### Service Bulletin

201

Oktober 1993

Aanjager voor CU-verwarming en aanjagermotor voor standaardverwarming

#### Set service-onderdelen voor de CU-verwarming

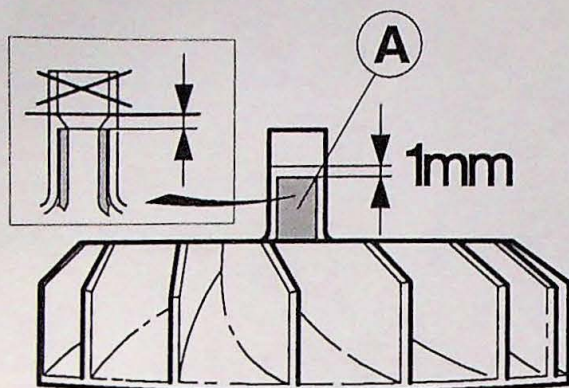
De **CU-verwarming** in auto's van het modeljaar 1993 heeft tussen de aanjagermotor en het aanjagerhuis een rubber pakking gekregen om stiller te lopen. De lengte van de aanjageras is gewijzigd om de aanjagerschoepenwielen op dezelfde plaats in het aanjagerhuis te laten. De aanjager moet altijd compleet worden vervangen, maar er zijn schoepenwielen als service-onderdeel en deze kunnen ook voor oudere aanjagermotoren worden gebruikt. De nieuwe complete aanjager vervangt als service-onderdeel oudere uitvoeringen van aanjagers.

De nieuwe aanjager wordt als complete set service-onderdelen geleverd met een aanjagermotor (A), een rubber pakking (B) en twee gebalanceerde schoepenwielen (C).

Oude uitvoeringen van aanjagermotoren voor de CU-verwarming mogen niet met een rubber pakking worden uitgerust. De pakking verandert de plaats van de schoepenwielen in het aanjagerhuis.

**Gewijzigde schoepenwielen voor de aanjagermotor in de oude CU-verwarming**

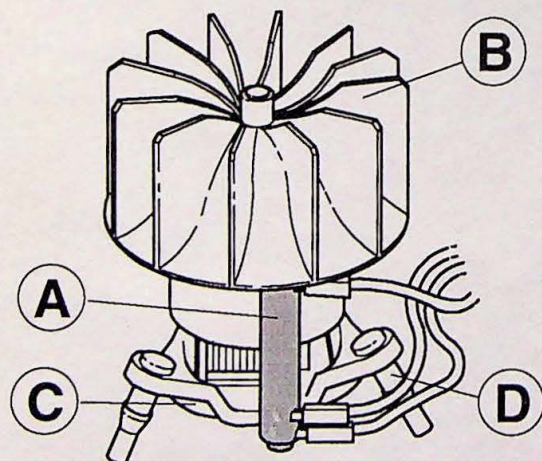
Kort de naaf in het midden zo ver in, dat het plastic naafgedeelte 1 mm boven de metalen bus (A) binnenin de naaf uitsteekt.
